高雄市政府水利局 函

主旨：檢送本局107年6月7日召開『「全國水環境計畫」鳳山溪(含前鎮河)水環境改善計畫-中崙國宅污水管線納管更新』中崙五路(中崙國小旁)管線抵觸現場會勘紀錄乙份，請查照。

「全國水環境計畫」鳳山溪(含前鎮河)水環境改善計畫
中崙國宅污水管線納管更新現勘會議紀錄

中崙五路(中崙國小旁)管線抵觸現場會勘

管線抵觸圖

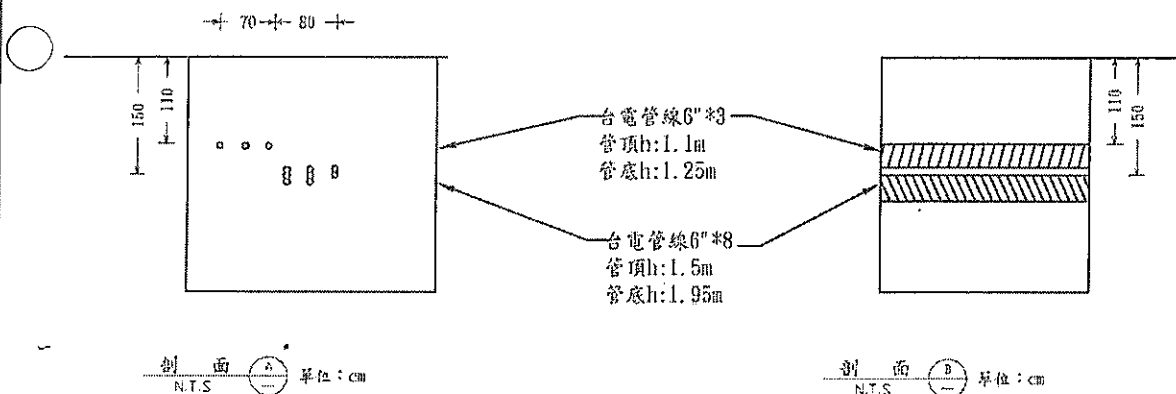
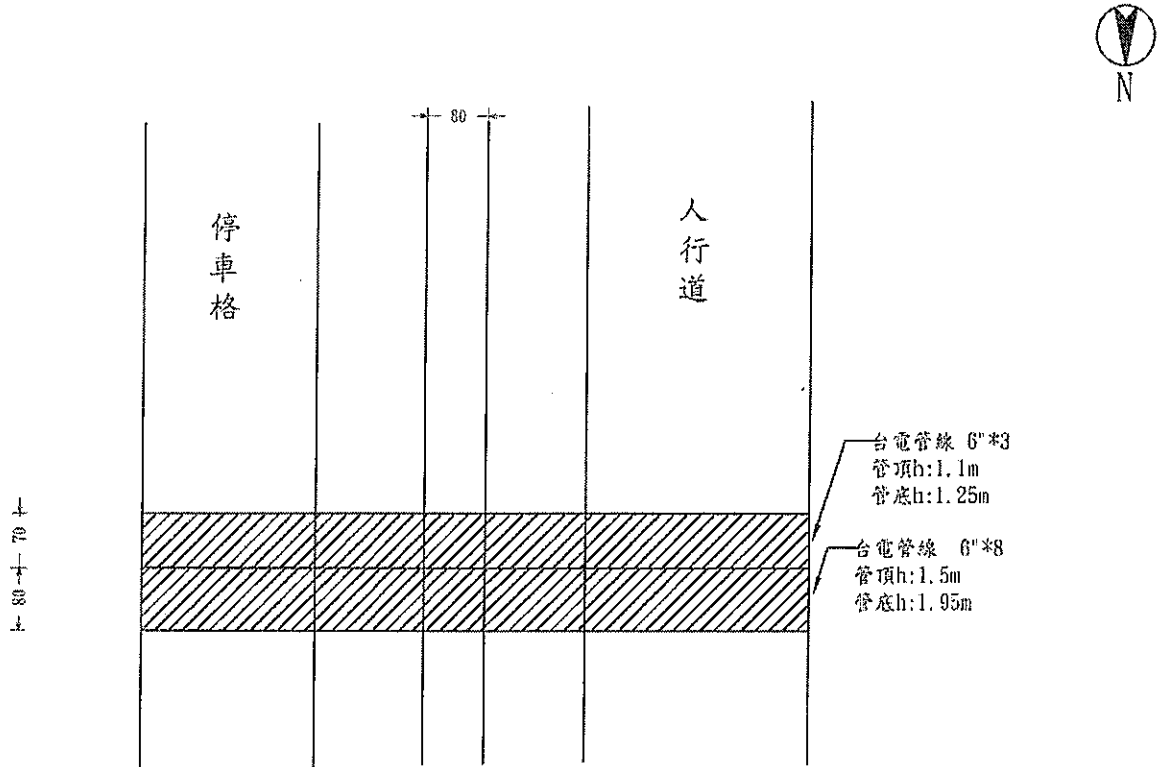
原則配合辦理，該處管路須重新配置，計畫將原本管底深度自-1.95m(地面起算)提升至-1.6m，另依規定於每月僅能停電施工乙次，依該管路配置估算需停電4-5次，屆時停電恐致民怨，請承商協助溝通當地里民，俾利施工順遂。

抵觸管線：
(1) 台電管線。

請台灣電力股份有限公司鳳山營運處配合辦理相關牴觸位置之管遷，將管線提高35公分。管遷所需費用，本局依規定負擔，因本案係屬前瞻基礎建設計畫，請於收到紀錄後，詳實核計管線所需經費後函知本局，俾利辦理補償費繳納相關事項，並請儘速辦理管線遷移事宜。

建議事項：
(1) 辦理管遷，請台電將管底高程-1.95m提高至-1.6m。
